女川原子力発電所2号炉

LCO, AOT及びサーベイランスの設定

(「運転上の制限を逸脱した場合における要求される措置等の変更」の反映)

東北電力株式会社

第 10.2-14 図 代替電源設備系統概要図 (燃料補給設備による給油) (軽油タンクからガスタービン発電設備軽油タンクへの補給)

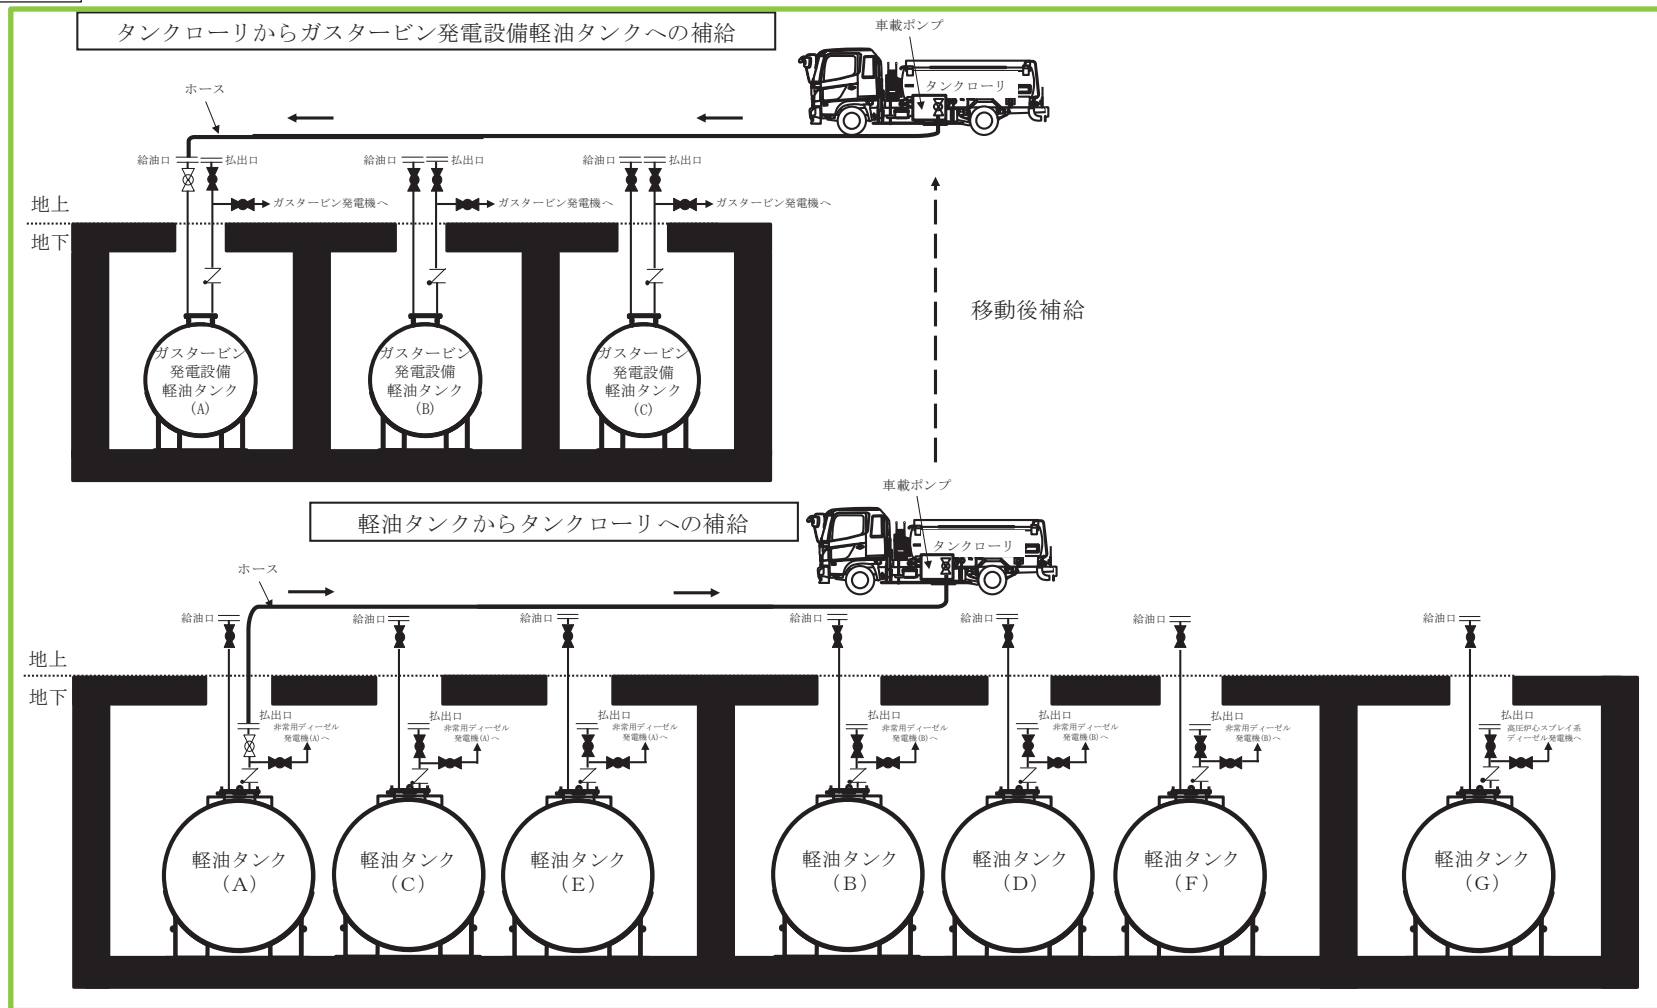
66-12-1 の範囲
赤枠にて示す

第 1.14-11 図 号炉間電力融通ケーブルを使用した3号炉非常用ディーゼル発電機 (A) によるメタクラ 2C系又はメタクラ 2D系受電 (号炉間電力融通ケーブル (常設) を使用した場合) タイムチャート

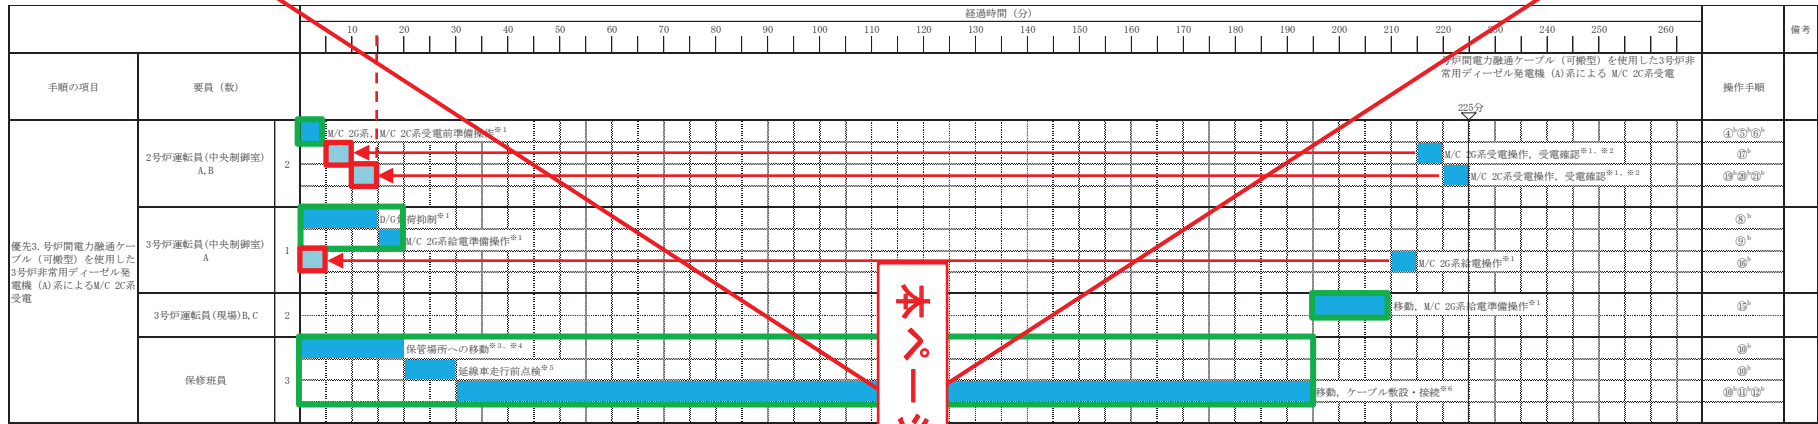
本ページ削除

第 10.2-4 図 代替電源設備系統概要図 (可搬型代替交流電源設備による給電) (電源車から非常用所内電気設備を経由して給電)

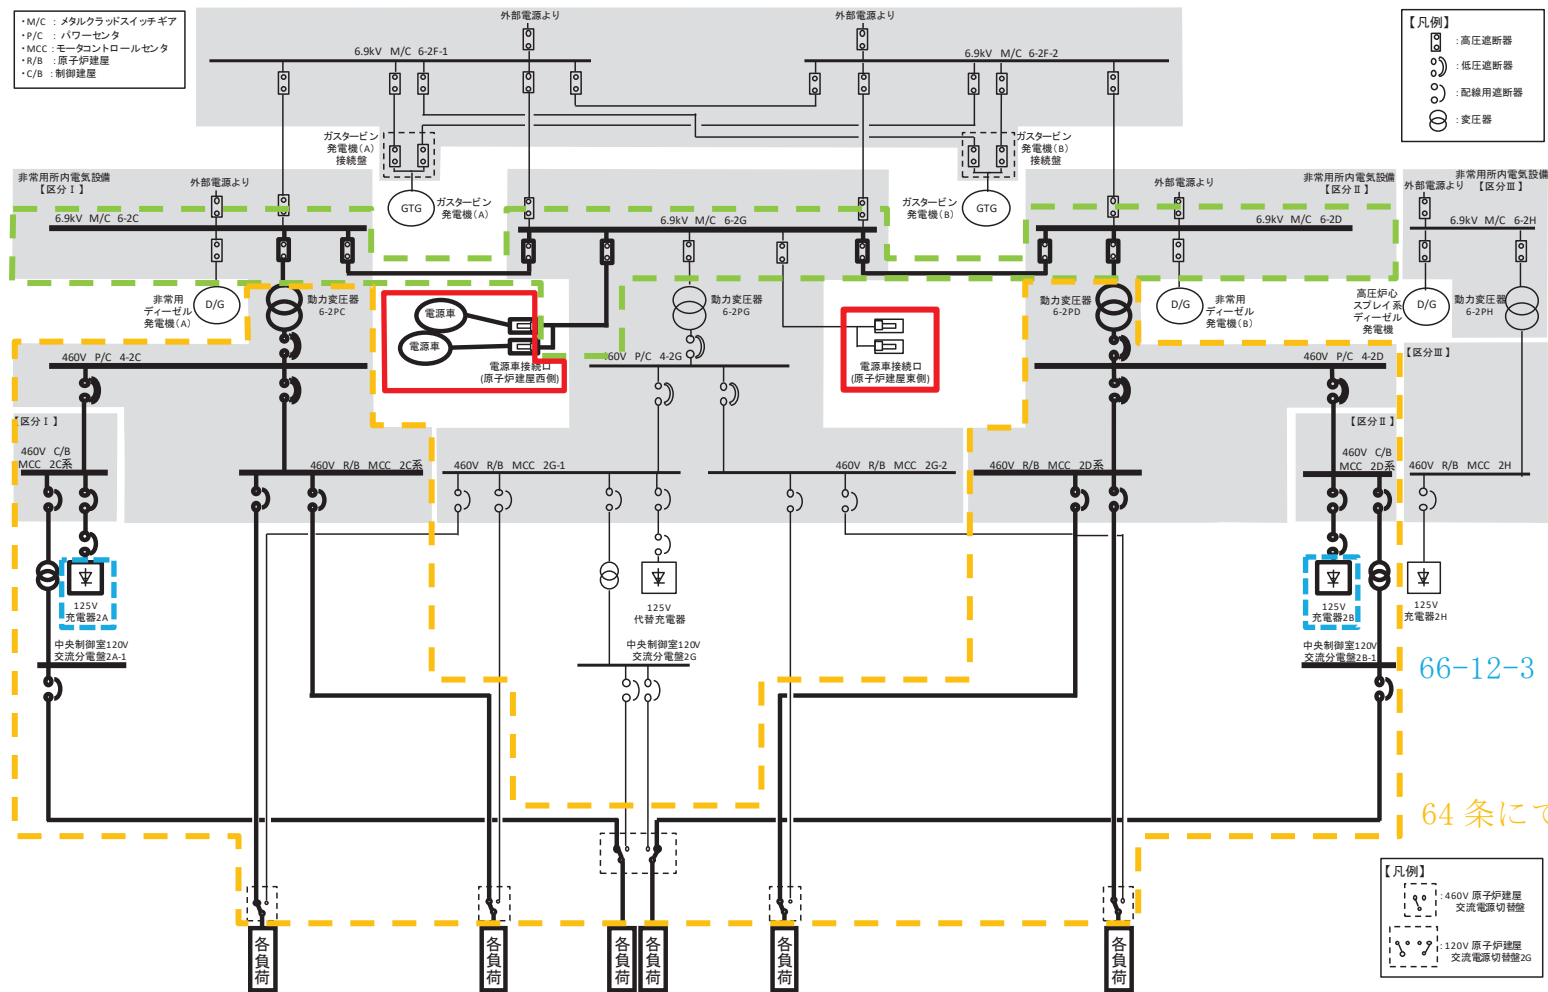
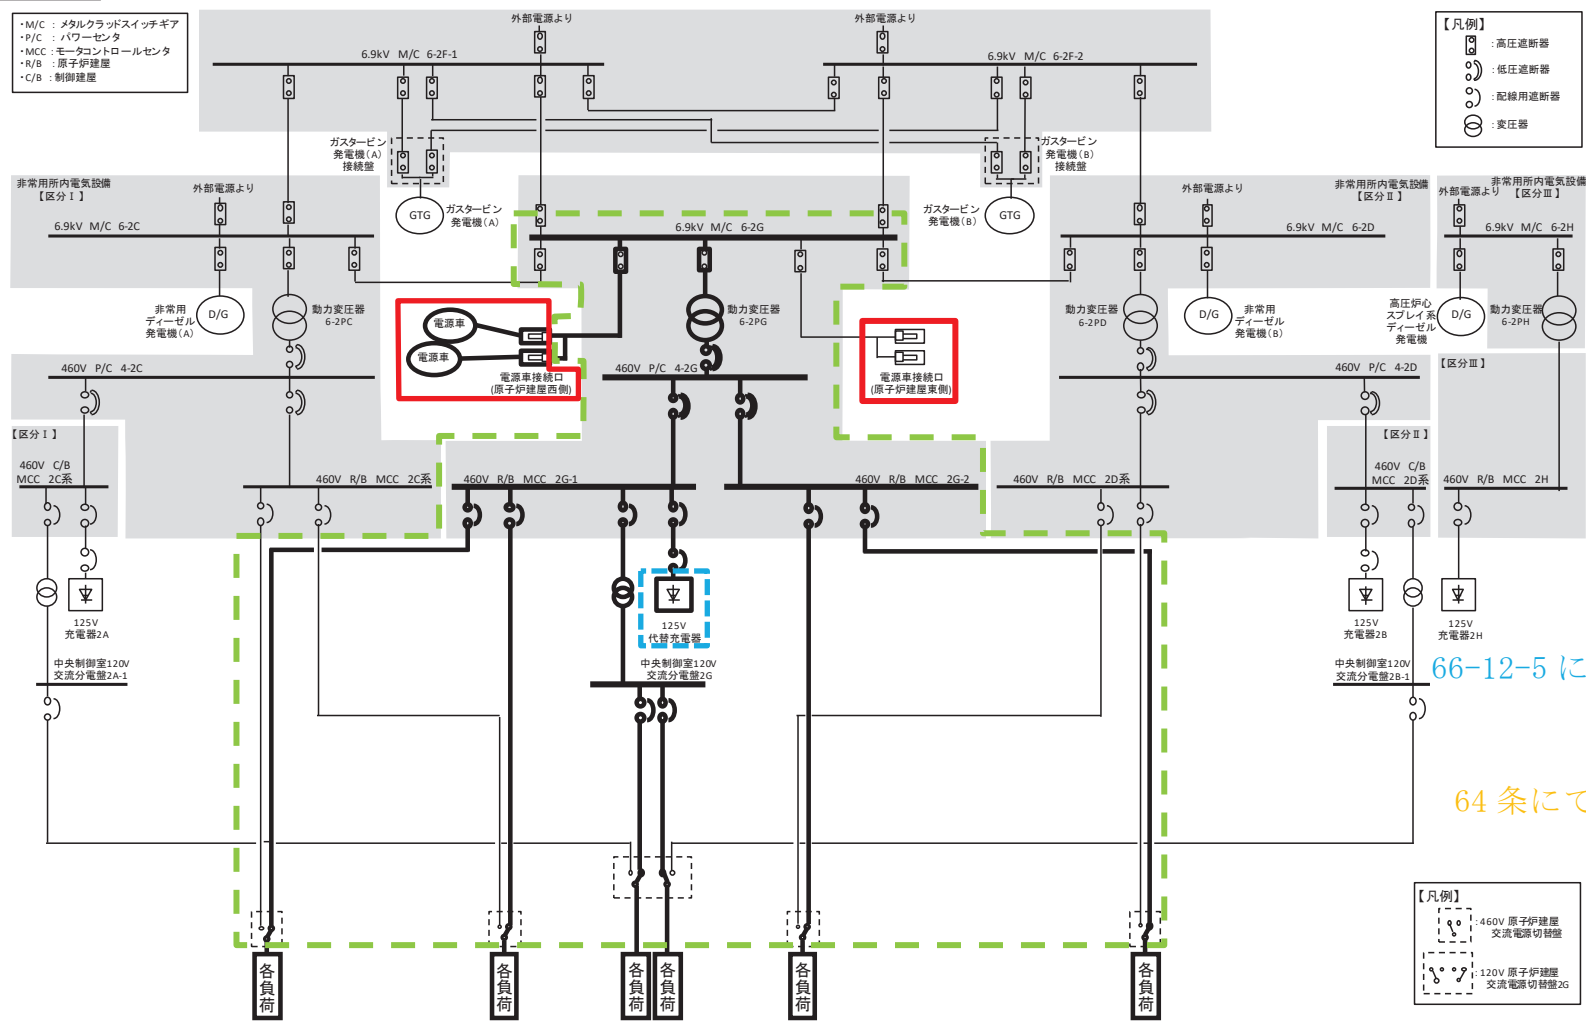
66-12-2 の範囲
赤枠にて示す

第 10.2-12 図 代替電源設備系統概要図 (可搬型代替直流電源設備による給電) (電源車から代替所内電気設備を經由して給電 (250V 系統))

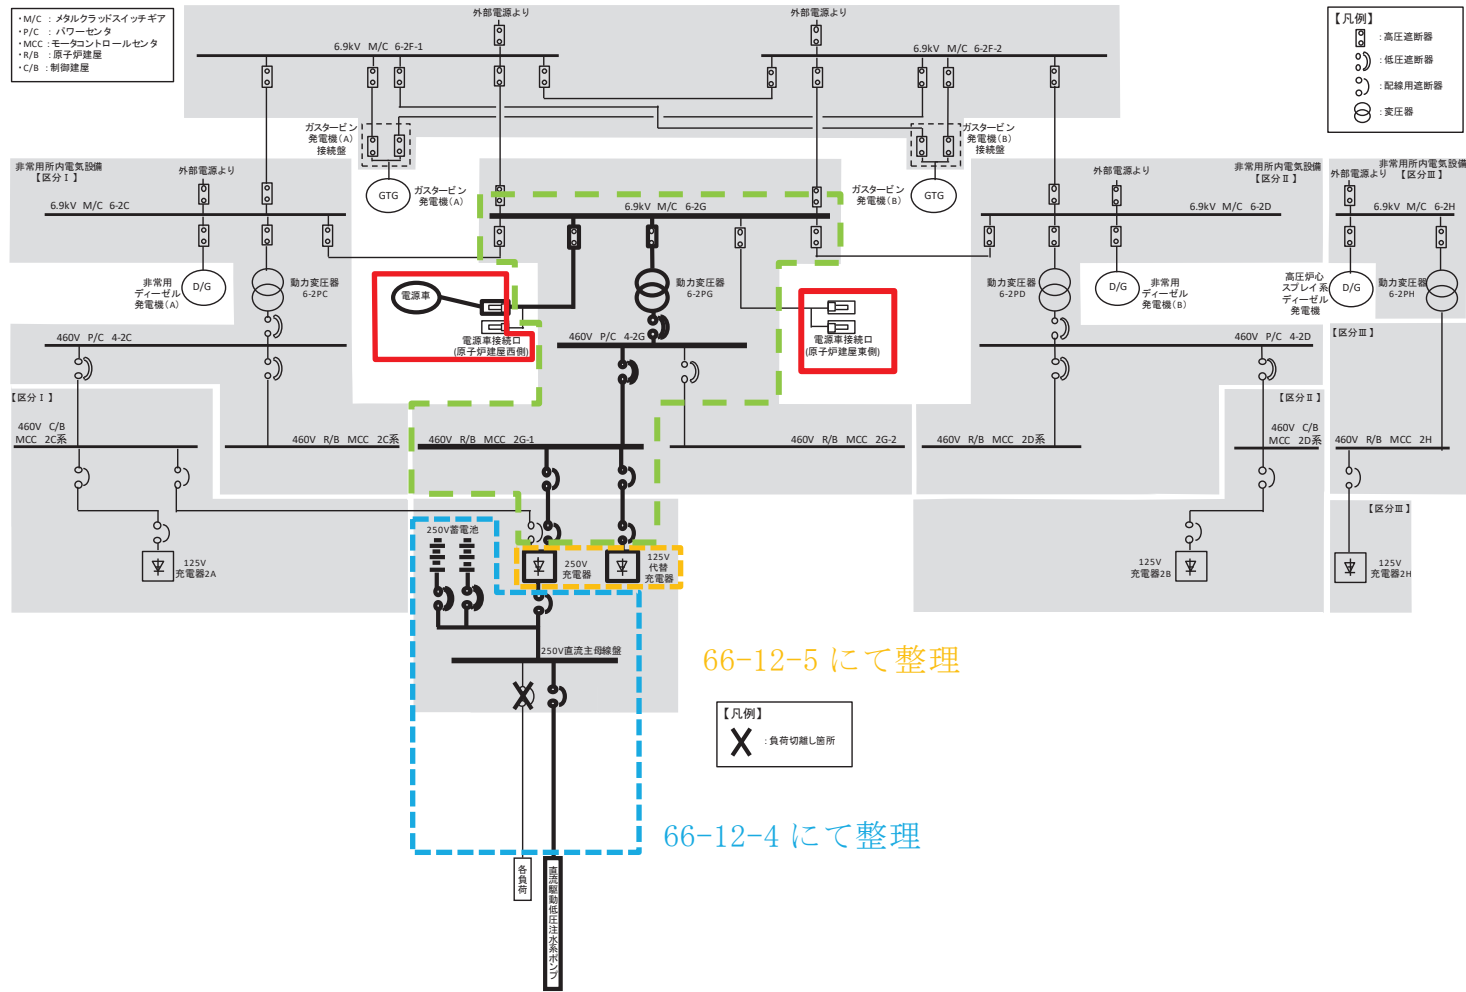
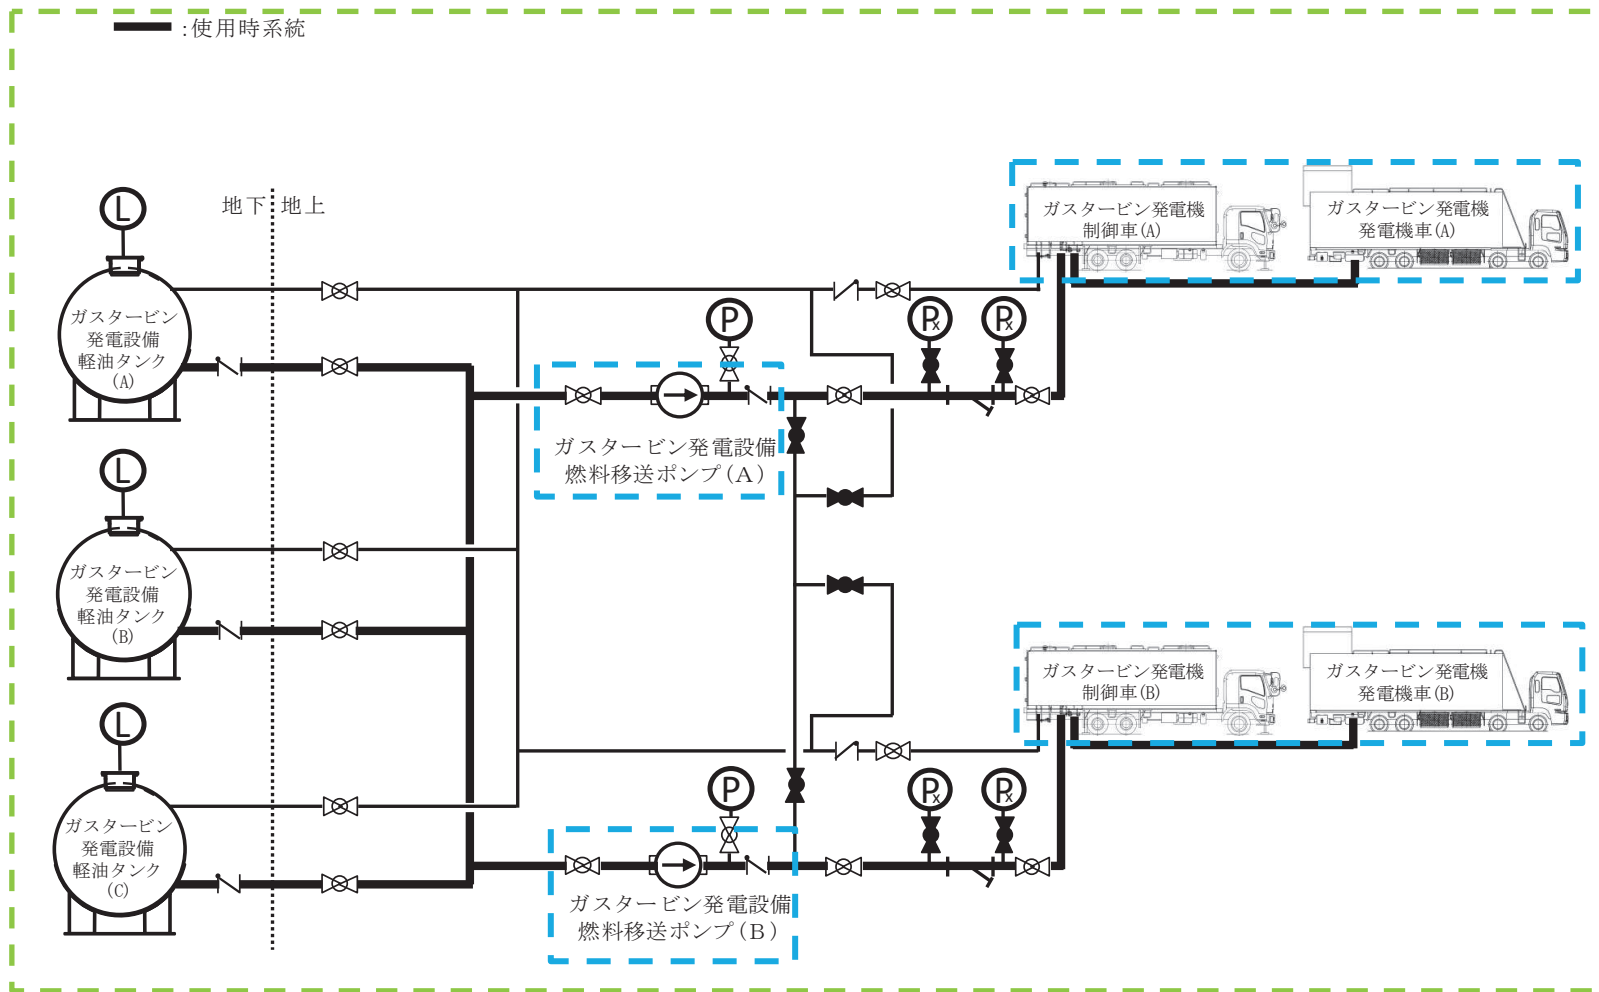
66-12-2 の範囲
赤枠にて示す

第 10.2-14 図 代替電源設備系統概要図 (燃料補給設備による給油) (軽油タンクからガスタービン発電設備軽油タンクへの補給)

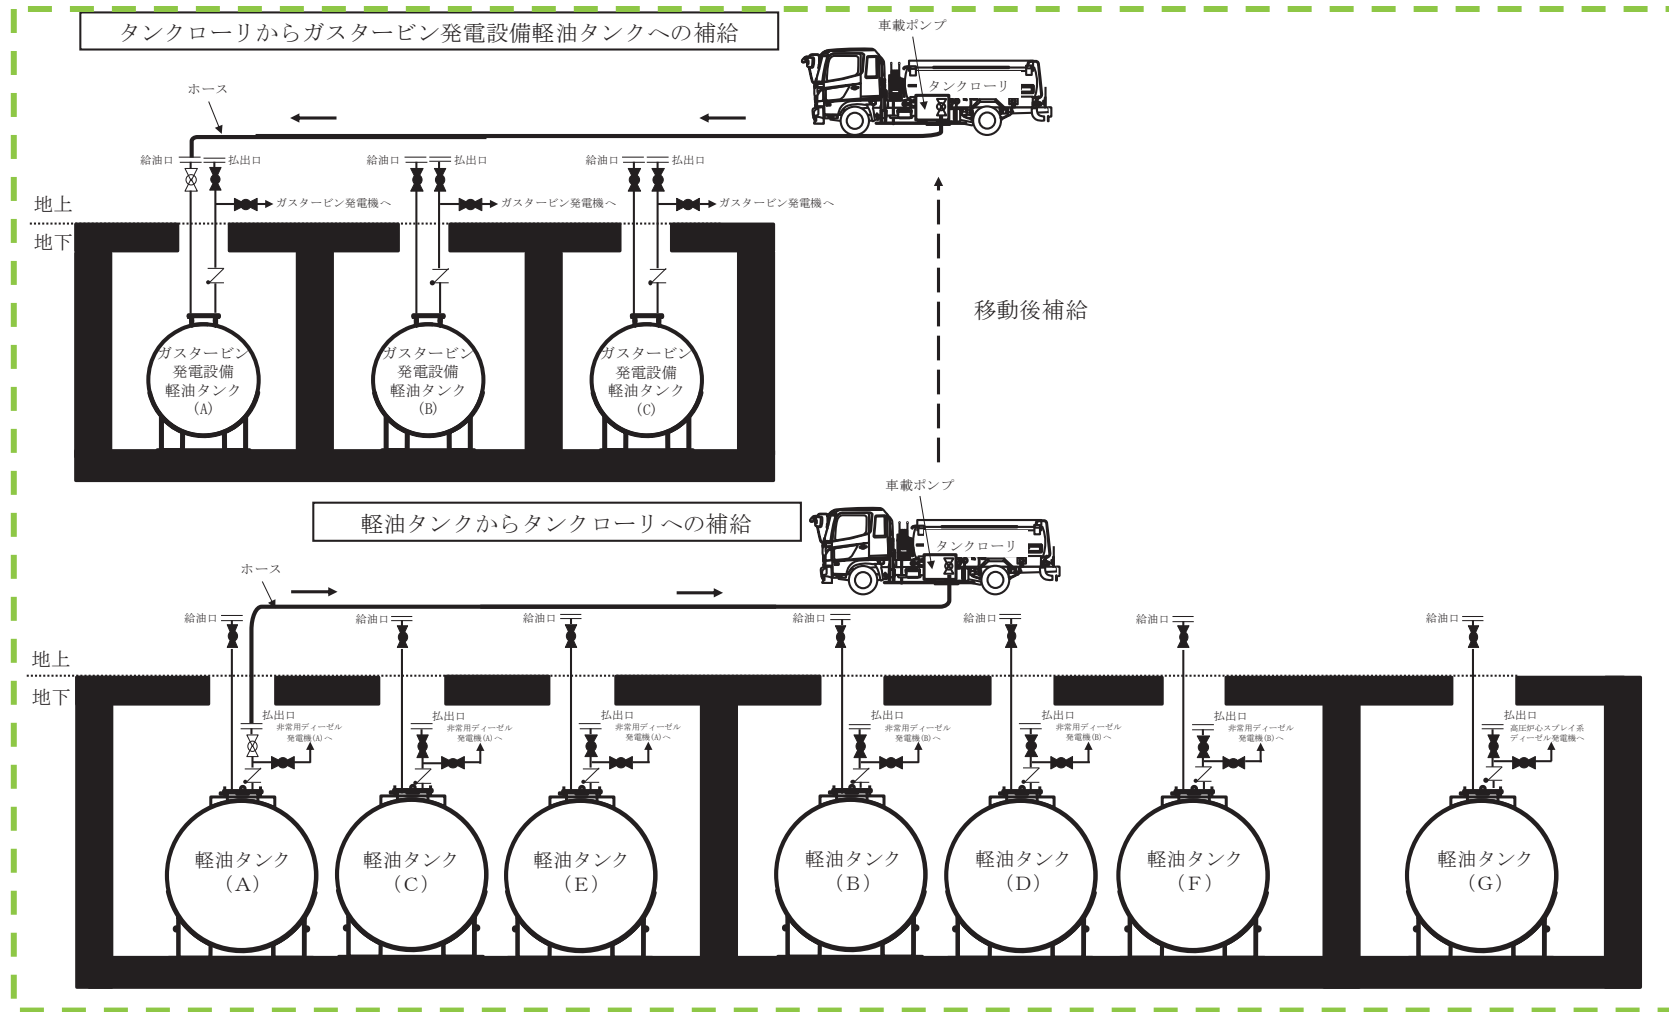
66-12-2 の範囲
赤枠にて示す

第 1.14-11 図 号炉間電力融通ケーブルを使用した 3 号炉非常用ディーゼル発電機 (A) による
 メタクラ 2C 系又はメタクラ 2D 系受電
 (号炉間電力融通ケーブル(常設)を使用した場合) タイムチャート

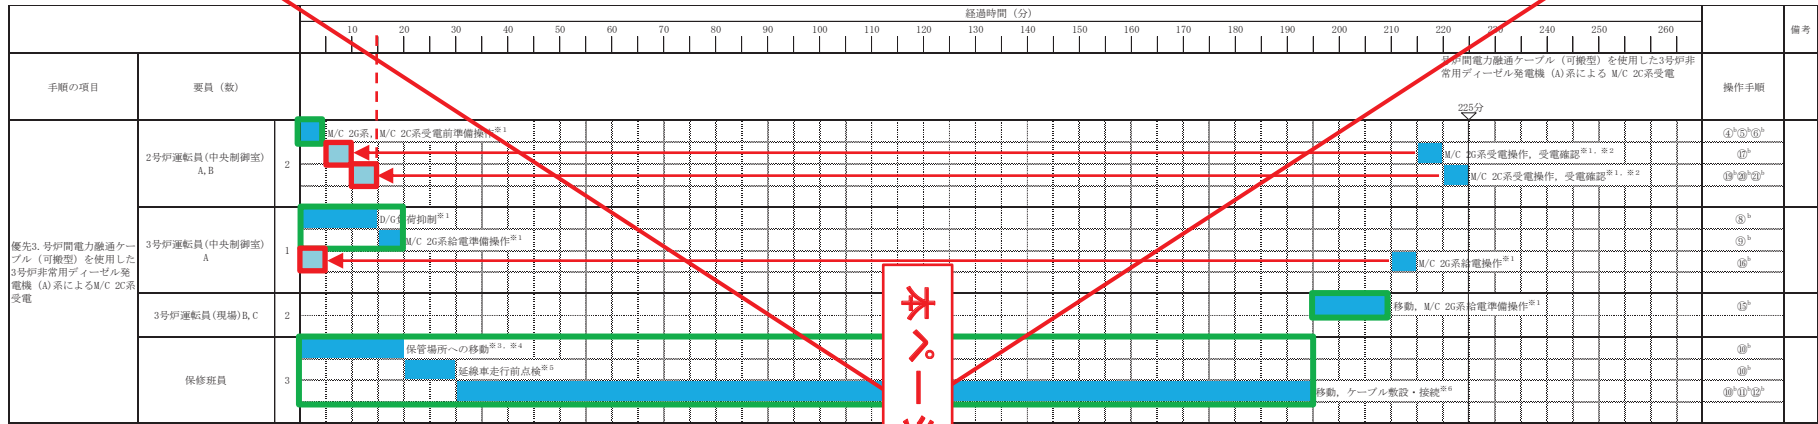
ページ削除
